改善箇所説明図

基準不適合発生箇所

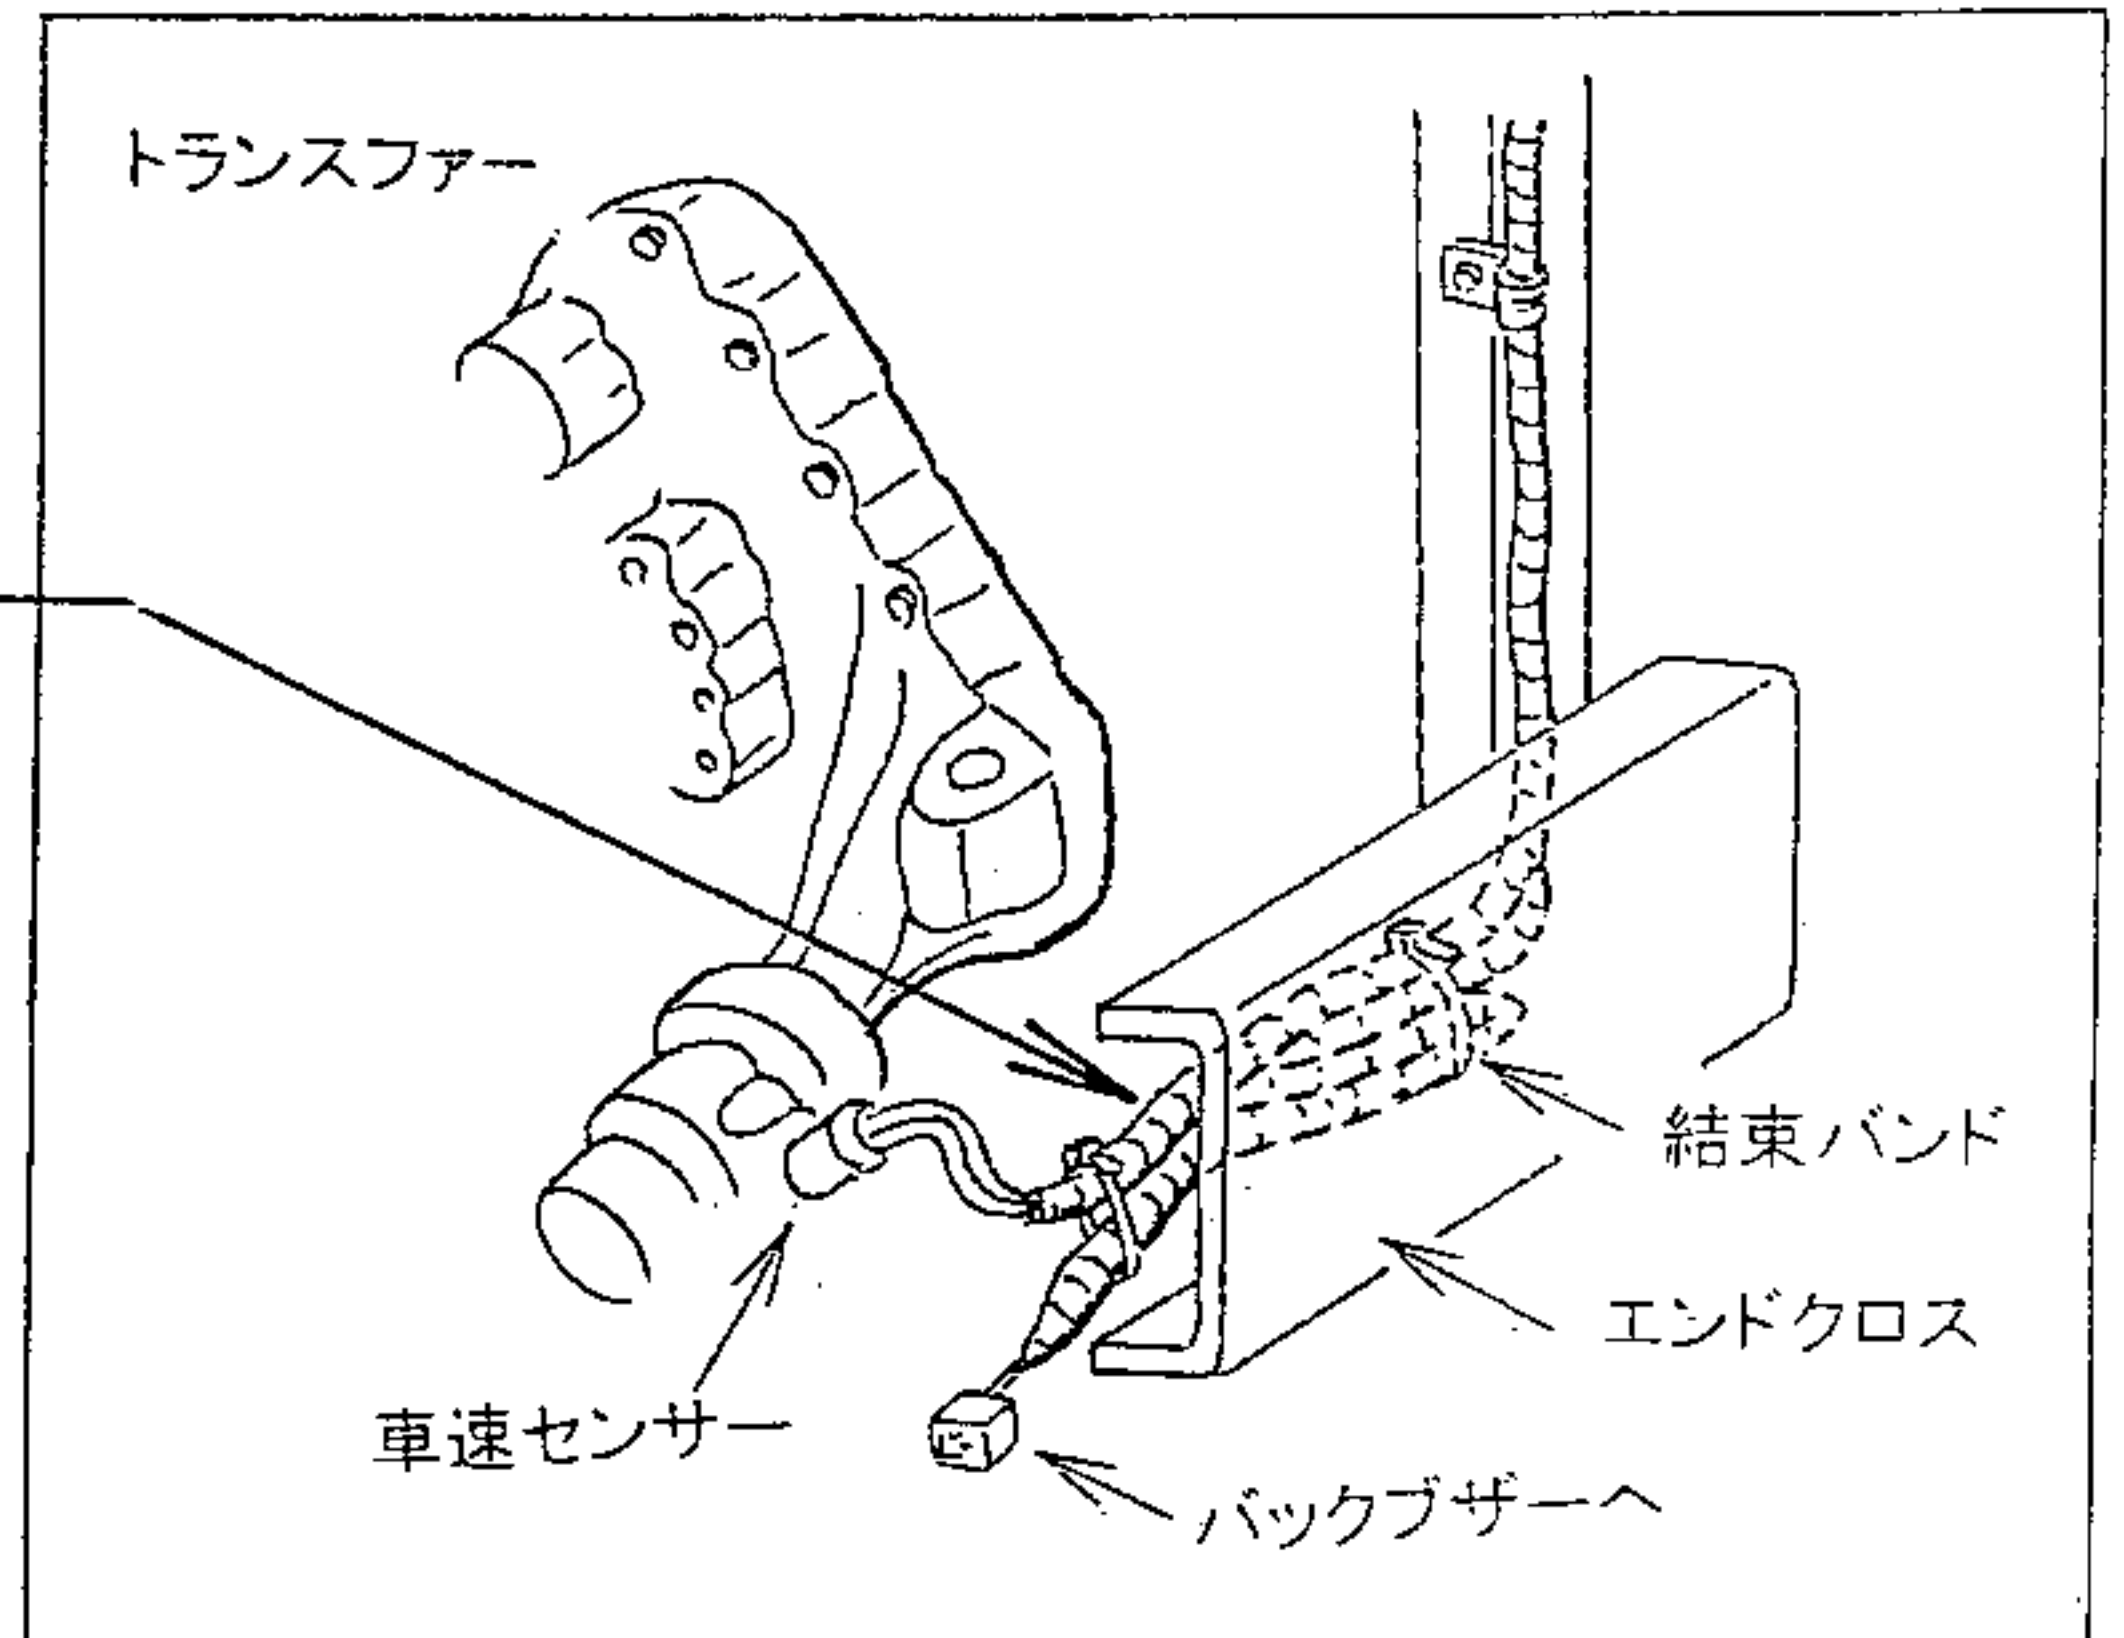
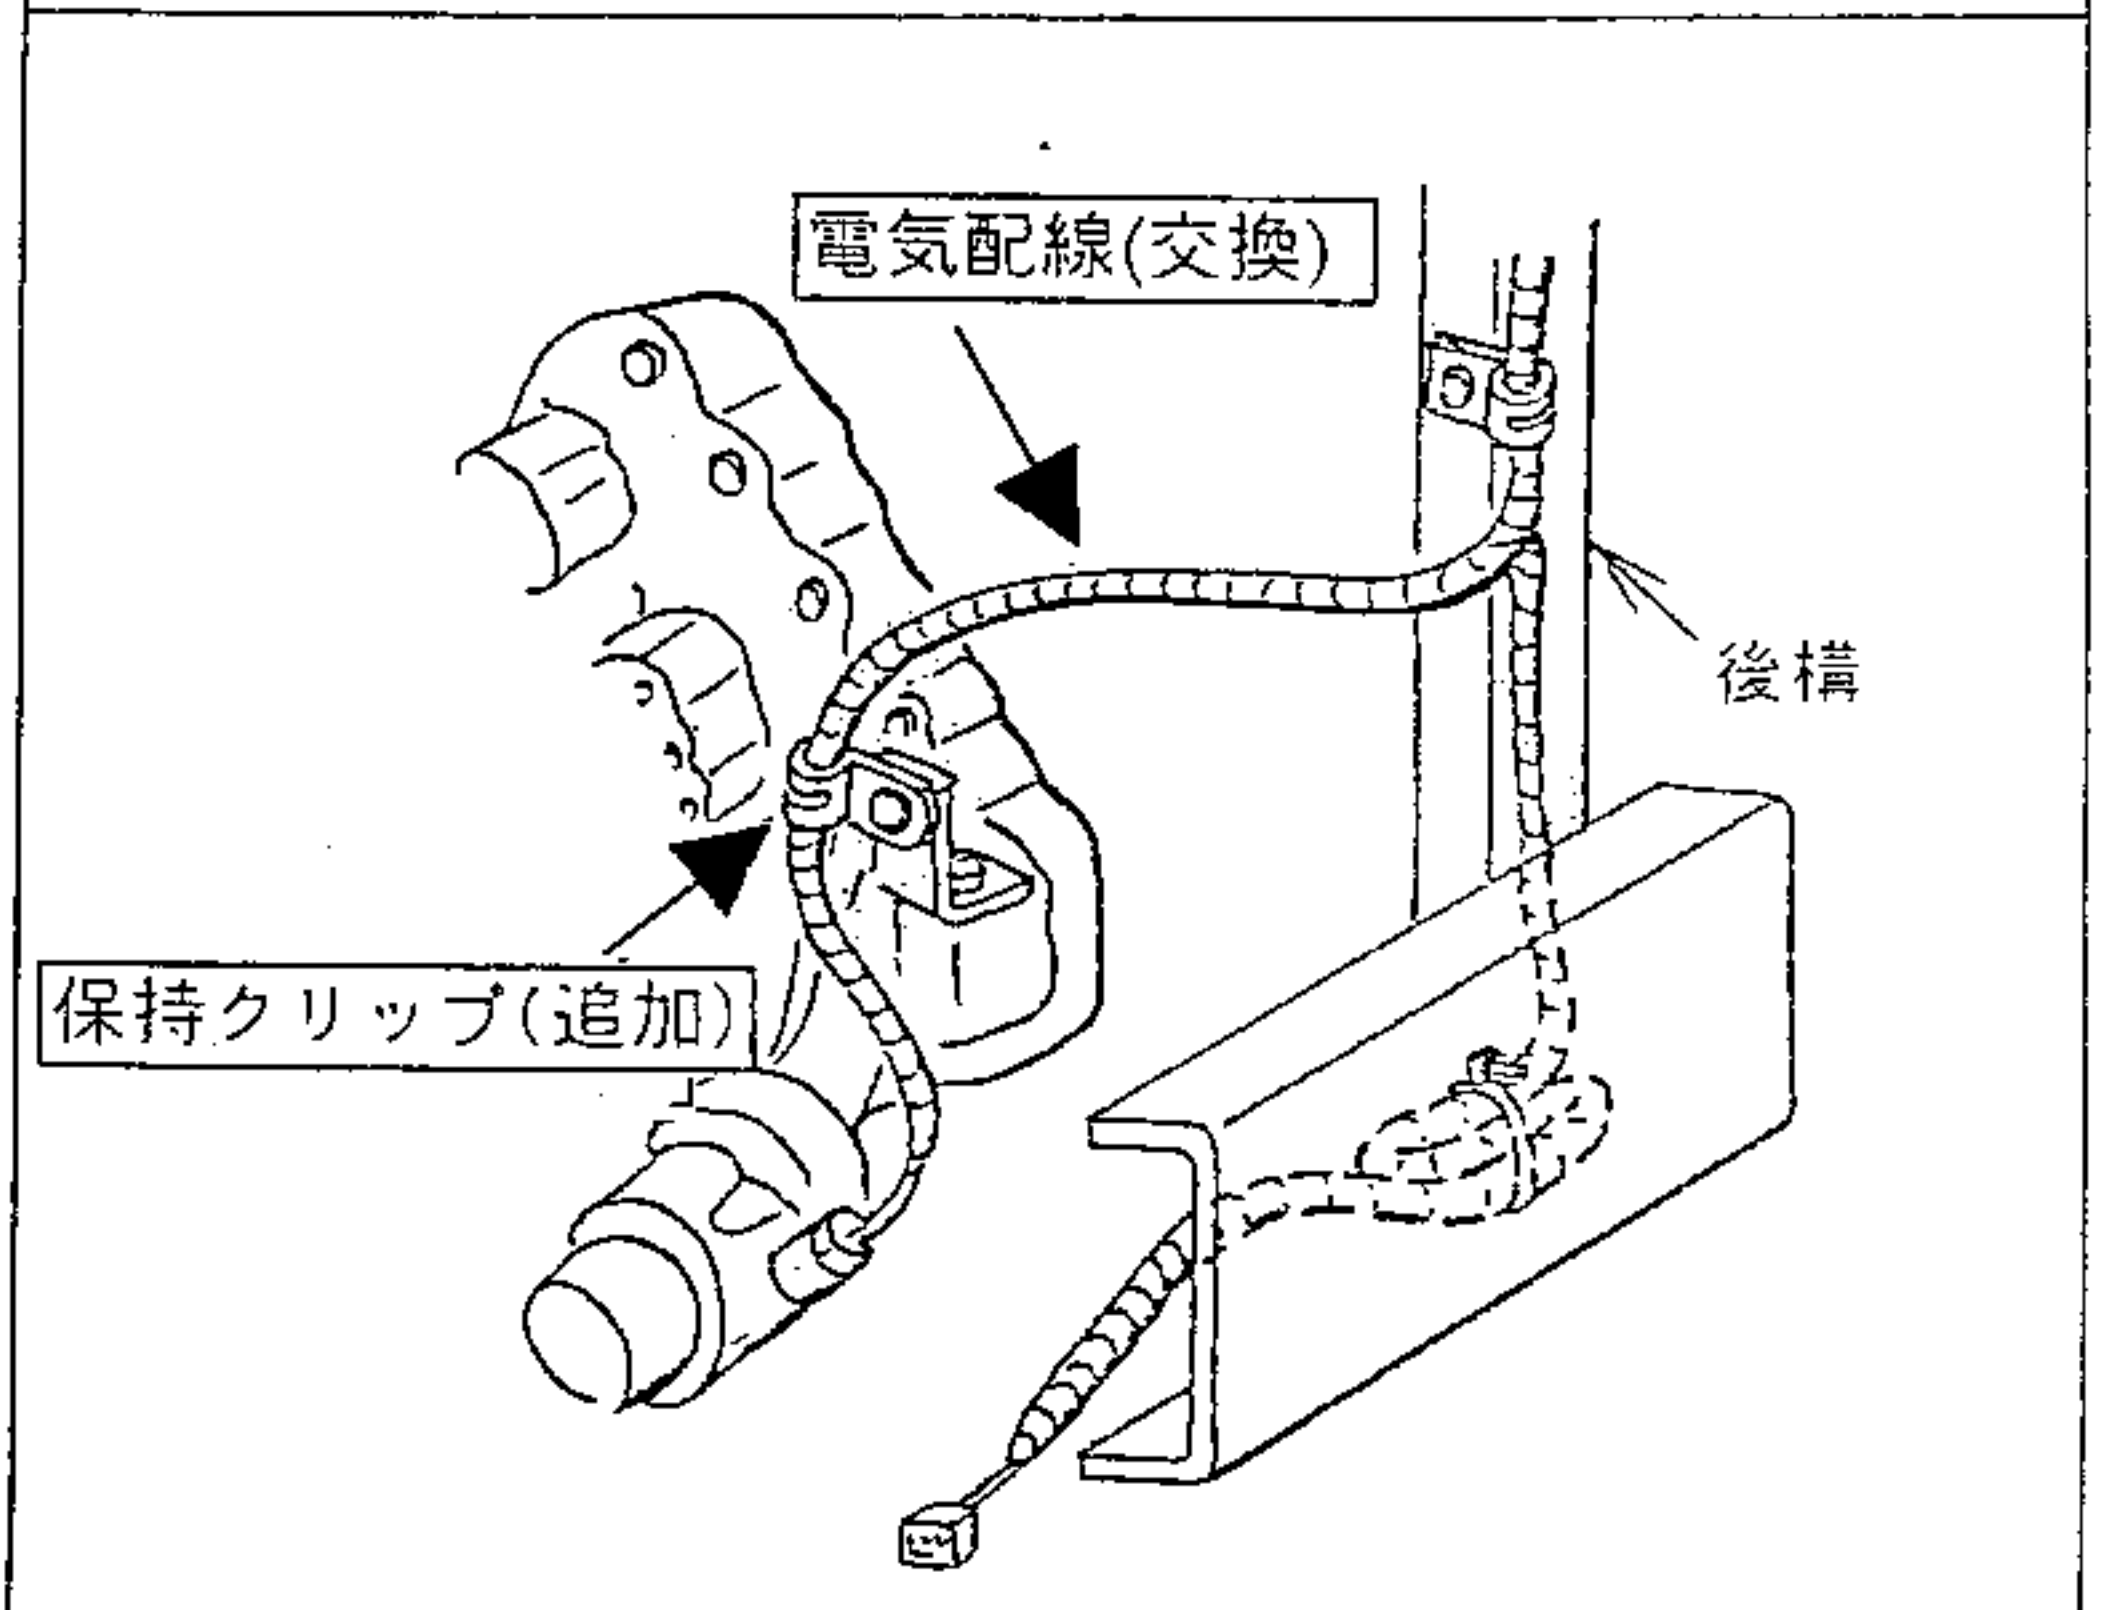
速度計において、車速センサーの電気配線の長さが不足しているものがあるため、走行時の振動により、当該電気配線が断線することがあり、速度計が作動しなくなるおそれがある。

全車両、当該電気配線に対策品と交換するとともに、電気配線の取りまわし変更と保持クリップ追加を行う。

識別；黄色のペイントをネームプレート左上のビス頭部に塗布する。
